**Avis délibéré de la mission régionale  
d'autorité environnementale  
Hauts-de-France  
sur le projet de parc éolien  
de la société « SAS FERME ÉOLIENNE DE GRATTEPANCHE »  
sur la commune de Grattepanche (80)**

n°MRAe 2020-4991

Carte de présentation du projet (source : étude d'impact, volume 5-1 page 31)

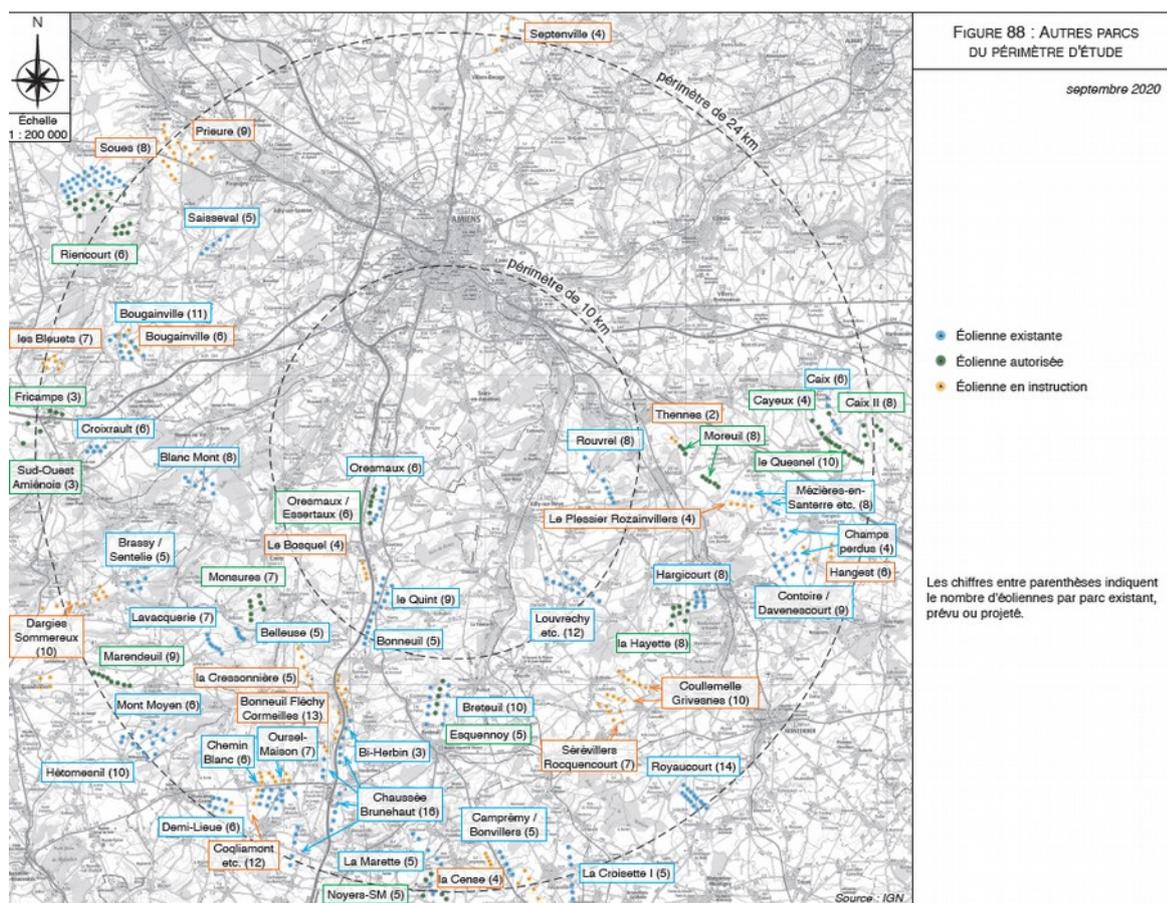
L'avis est rendu sur un projet de quatre éoliennes d'une hauteur maximale de 179,9 m et de garde au sol d'au moins 30,45 m, localisées comme indiqué ci-dessous.
